INTERPELACE ZASTUPITELE ZMOP4

Ve věci: Příprava investiční akce Chodník Mezi podjezdy

Odpověď na interpelaci Ing. Hanouska z jednání ZMO P4 dne 11. 6. 2020

CHARAKTERISTICKÉ VZOROVÉ ŘEZY 1:50

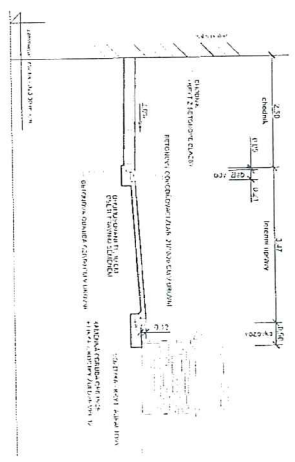
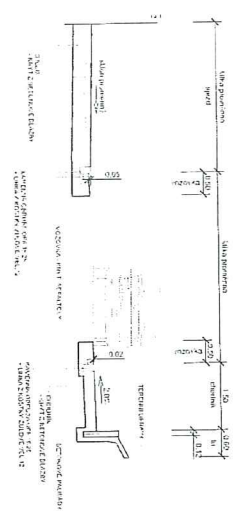
Dotaz č. 1 : V jakém stadiu je příprava projektové dokumentace (kdy se plánuje realizace) a je možné dle doporučení projektanta chodník dokončit až ke stávající pěšině ulice K Úvozu?

Dotaz č.2. : Při návrhu zúžení komunikace o jeden pruh počítal projektant i s plánovanou výstavbou 92 RD ? Nebudou se tvořit v místě zúžení zácpy? Bylo by možné dovysvětlit, proč je chodník mezi podjezdy na druhé straně oproti zpevněnému chodníku od zastávky busu, a zda by v návrhu nemohly být i přechody pro chodce?

Akce je ve stadiu projektové přípravy, na úrovni studie. Na základě námětu zpracovatele studie a dohody se SVSMP bude další stupeň PD obsahovat návrh chodníku pro pěší až ke stávající pěšině, vedoucí do ulice K Úvozu.

Návrh zúžení vozovky pod železničním mostem vychází z premisy zajištění bezpečnosti všech účastníků silničního provozu. Předmětem návrhu je primárně oddělení pěší a motorové dopravy v segregovaných plochách. Návrh předpokládá vybudování jízdního pruhu v šířce 3,75m, chodníku v šířce 1,30 - 1,35m a odrazného pruhu v šířce 0,5m. Zároveň je stavební uspořádání křižovatky ulic Mezi Podjezdy a Nad Koupalištěm upraveno tak, aby byl rozhled vozidel najíždějících do křižovatky. Vzhledem ke stávající světlé šířky podjezdu, která činí 5,55 - 5,60m nelze zajistit současně dvoupruhovou komunikaci a současně samostatný chodník pro pěší. Úvaha o další výstavbě v oblasti Chlumku je s ohledem na předmět návrhu bezpředmětná.

Pokud správně rozumíme další části otázky, jedná se žadateli o rozsah chodníků za podjezdem ve směru centrum. Návrh řeší chodníky v rozsahu nezbytném pro úpravu vozovky v podjezdu, další pokračování lze řešit samostatnou stavbou v rámci rekonstrukce Hlavní ulice.

Problematika přechodů pro pěší, resp. realizace přechodu, značeného vodorovným dopravním značením, je svázána s řadou podmínek, stanovených platnou legislativou, které nejsou v řešeném prostoru splněny. Návrh obsahuje realizaci míst pro přecházení, které zajistí bezbariérovou dopravu pěších v profilech, kde vzdálenost obru dosáhne hodnoty 4,0, resp. 4,25m.
